Mémoire en réponse aux Personnes Publiques Associés consultées

Projet de création d'un parc photovoltaïque au sol sur la commune de
Bach dans le département du Lot (46)

Date : 26 octobre 2023

FIGURE 1 : EXEMPLE DE CLOTURES AVEC PASSAGE A FAUNE (SOURCE SCHEMA : BRUXELLES ENVIRONNEMENT, SOURCE PHOTO : ARTIFEX)

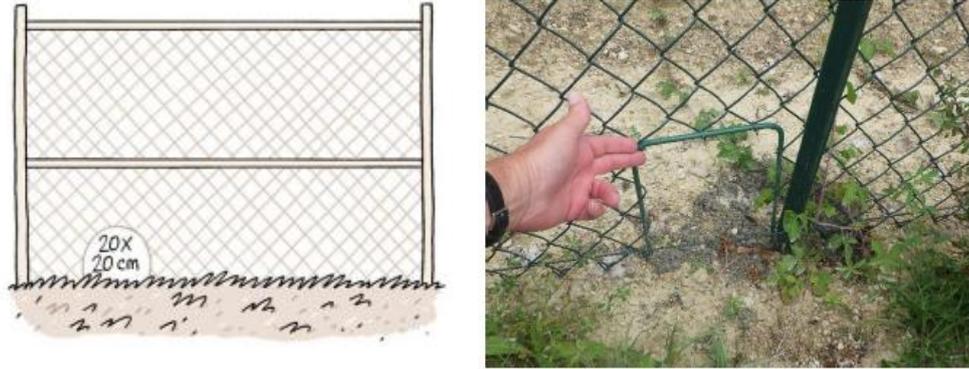
Il est mentionné à la page 4 de l'avis : « Sur les clôtures, le dossier évoque la possibilité de mettre en place des passages à faune en remplacement des mailles larges et souples. Cette possibilité est à approfondir car les mailles souples en partis basse risquent de piéger les espèces tentant de franchir la clôture par forçage. La réalisation de passages à faune devrait mieux limiter la fragmentation des habitats. La taille de ces passages à faune devra être précisée et devra être adaptée aux espèces présentes sur le secteur considéré. Ces passages à faune devront être régulièrement repartis le long de la clôture. Les angles devront en être équipés de façon à éviter le blocage des espèces ».

wpd prend bien note de la remarque de l'OFB sur le fait que les mailles souples risquent de piéger et blesser la faune.

Il peut tout à fait être proposé la création de passages à faune, espaces de 20 cm x 20 cm dans la clôture au ras du sol (cf. Figure 1), répartis de façon régulière le long de la clôture, pour permettre la circulation de la petite faune. Ainsi, le site ne sera pas un obstacle infranchissable pour une grande diversité d'espèces. Cette solution devra toutefois être discutée avec les éleveurs ovins qui souhaiteraient bénéficier de la centrale comme espace de pâturage supplémentaire, ceci afin d'éviter tout risque de blessure ou de sortie potentielle d'animaux du troupeau.
